고객사 미팅 회의록

일시 2026년 10월 8일(목) 14:00–15:30

참석 A사 셀개발팀 3명, 당사 소재연구팀 2명(Hoya 외 1명)

그림 1. A사가 공유한 수세 후 표면 SEM 사진

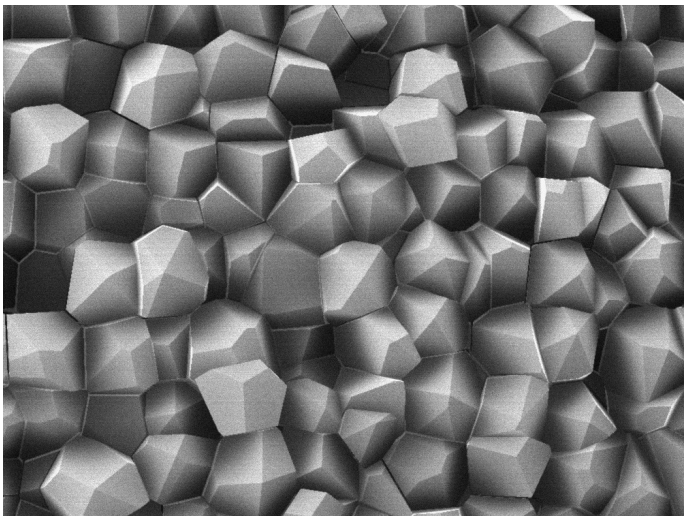
A사는 수세 공정 적용 후 잔류 리튬이 줄어든 것은 긍정적으로 보았으나, 1차 입자 표면의 변화가 장기 수명에 미치는 영향을 데이터로 확인하고 싶어 했다.

당사는 SEM 관찰 결과 수세 후 1차 입자의 모서리가 둥글어지고 크기 분포가 좁아졌다고 설명하였다. A사는 300사이클 이후 용량 유지율 차이가 커지는 원인에 관심을 보였다.

당사: 수세 전후 D10·D50·D90 표 정리, 단면 SEM 추가 촬영 (10월 20일까지)
